## 改善箇所説明図②

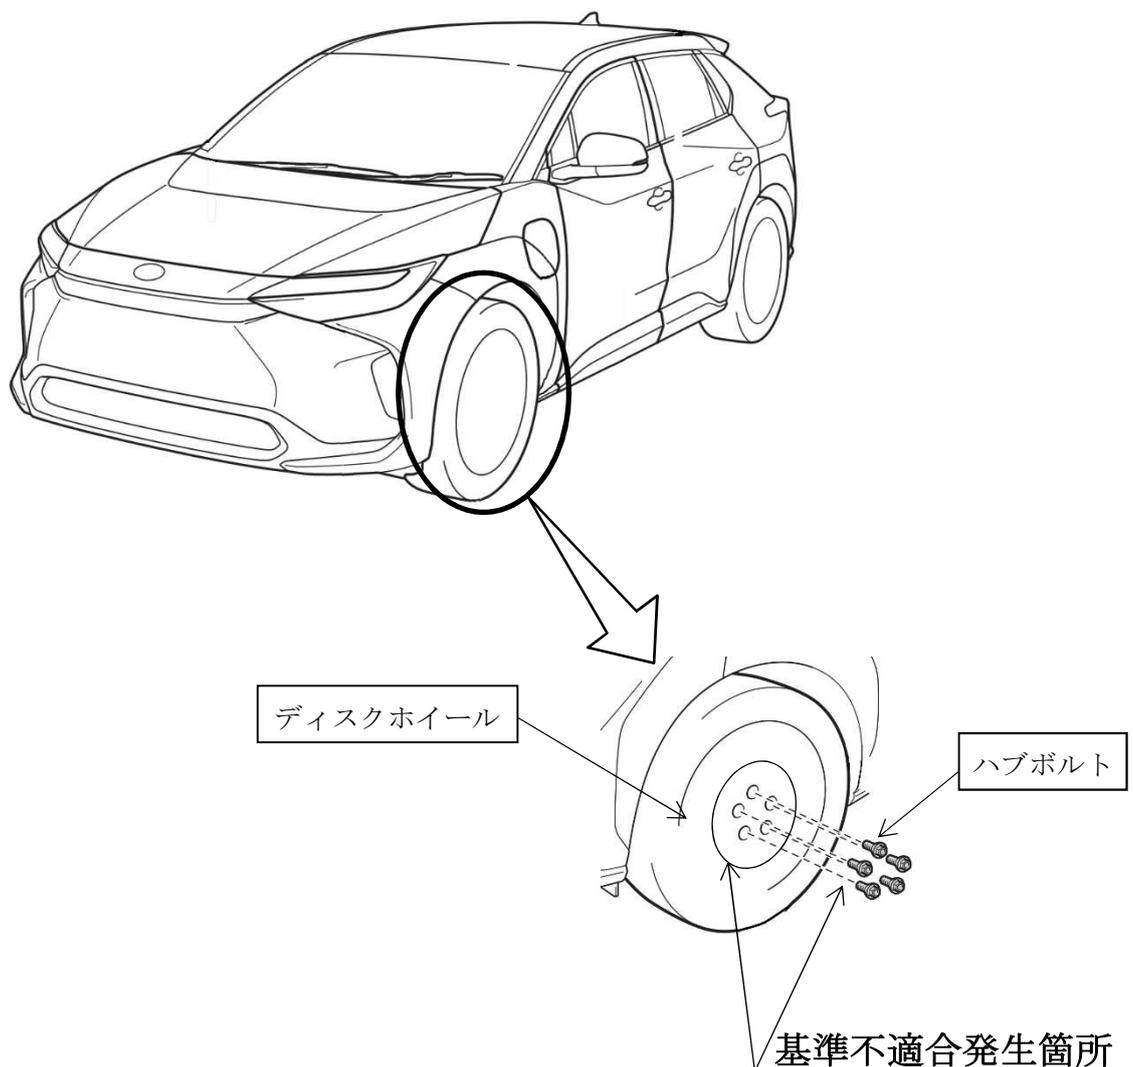
ディスクホイール取付部において、ホイールの加工およびハブボルトの仕様が不適切なため、ハブボルトの締結力が車両の走行性能に対して不足し、連続した急加速や急制動の繰返し等で、当該ボルトが緩むことがある。そのため、そのままの状態で行くと、異音が発生し、最悪の場合、タイヤが脱落するおそれがある。

全車両、ディスクホイールを良品に、ハブボルトを対策品に交換する。  
また、ハブボルトの取扱いに関する注記を記載した取扱説明書に交換する。

識別：改善済車両には車台番号打刻位置の左側に黄色ペイントを塗布する。
